**DECRETO DEL SEGRETARIO GENERALE
DELL'AUTORITA' DI BACINO INTERREGIONALE DEL FIUME TRONTO
N. 13 DEL 08.09.2008**

OGGETTO: Piano stralcio di bacino per l'Assetto Idrogeologico del fiume Tronto (PAI). Art. 17 delle NTA: modifica della perimetrazione e del livello di pericolosità idraulica di aree poste all'interno dell'agglomerato industriale di Ascoli Piceno/Maltignano in Comune di Ascoli Piceno.

Proponente: ditte SI.MA.CO. Srl e Stipa Srl di Ascoli Piceno.

Allegato A: Modifica della perimetrazione e della pericolosità, ai sensi dell'art. 17 delle N.T.A. del Piano stralcio di bacino per l'Assetto Idrogeologico del fiume Tronto (PAI), di un'area a rischio idrogeologico in Comune di Ascoli Piceno – Agglomerato industriale Piceno Consind (AP), "Carta del dissesto e delle aree esondabili": Tav. 10/15 (scala 1:10.000).

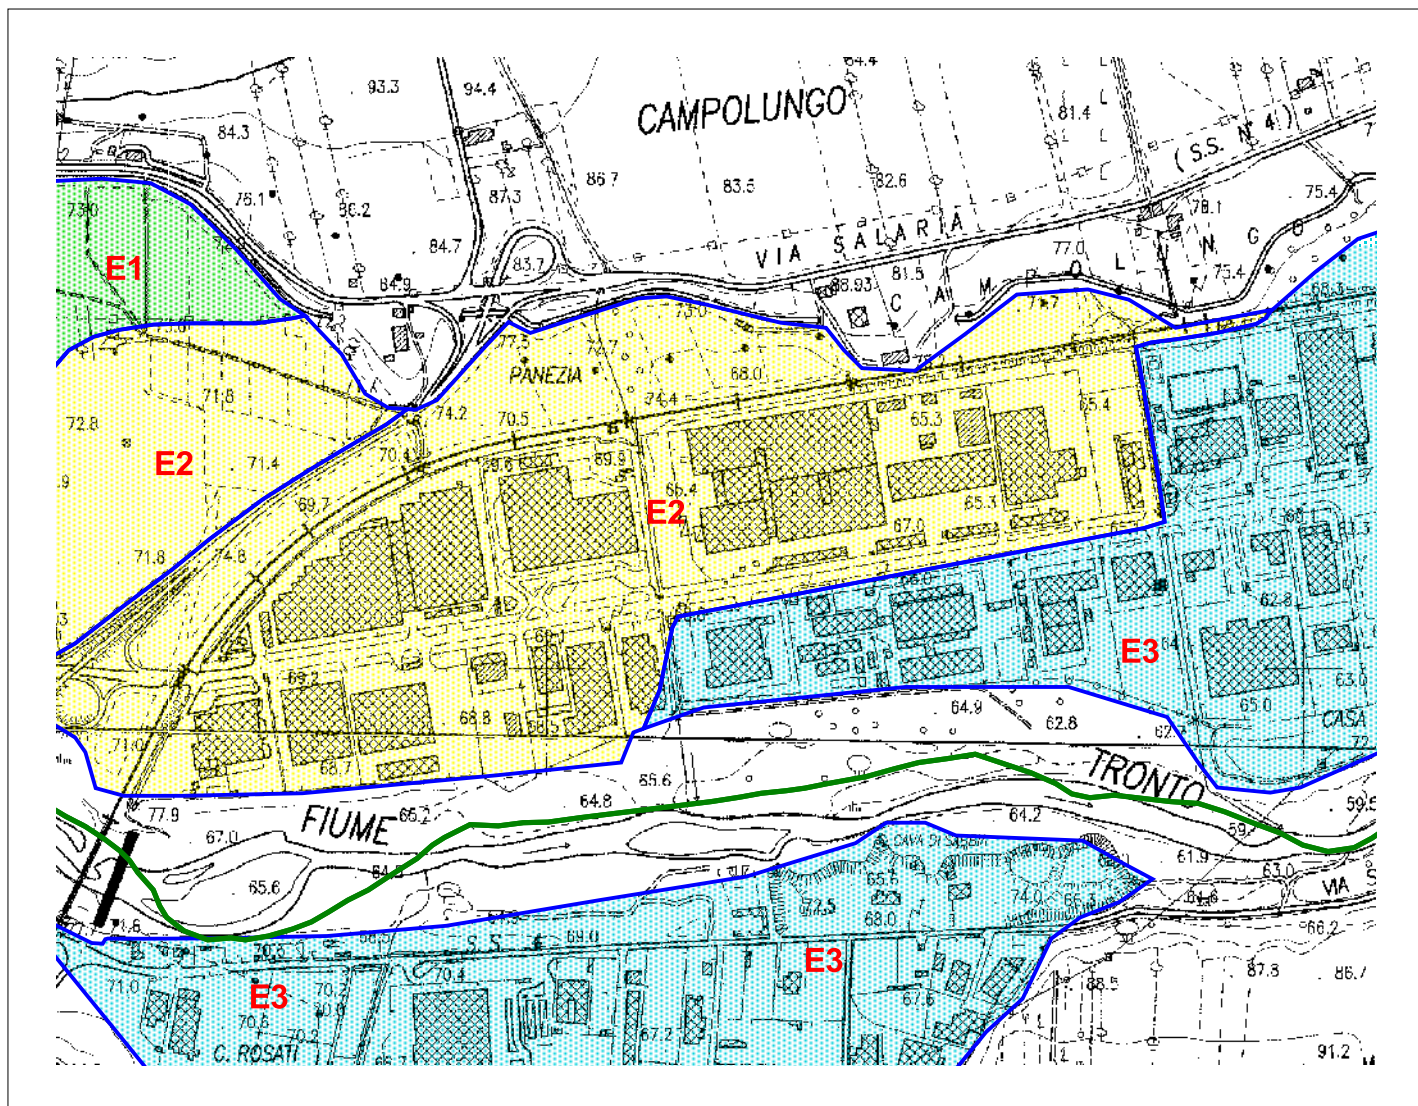
1. **Di accogliere** l'istanza delle ditte SI.MA.CO. Srl e Stipa Srl di Ascoli Piceno, volta alla modifica della perimetrazione e del livello della pericolosità idraulica di alcune aree in dissesto idraulico poste in sponda sinistra del fiume Tronto, a valle del ponte ferroviario tratta Ascoli-Porto d'Ascoli, ubicate nell'agglomerato industriale in Comune di Ascoli Piceno – individuate nella Tav. 10/15 del Piano stralcio di bacino per l'Assetto Idrogeologico del fiume Tronto (PAI), approvato con Delibera Amministrativa del Consiglio Regionale della Regione Marche n. 81 del 28.01.2008;
2. **Di individuare e classificare**, come da **allegato A** che forma parte integrante e sostanziale del presente decreto, la perimetrazione definitiva risultante dalla riperimetrazione e riclassificazione dell'area di cui al precedente punto 1;

2. **Di individuare e classificare**, come da **allegato A** che forma parte integrante e sostanziale del presente decreto, la perimetrazione definitiva risultante dalla ripermetrazione e riclassificazione dell'area di cui al precedente punto 1. ;
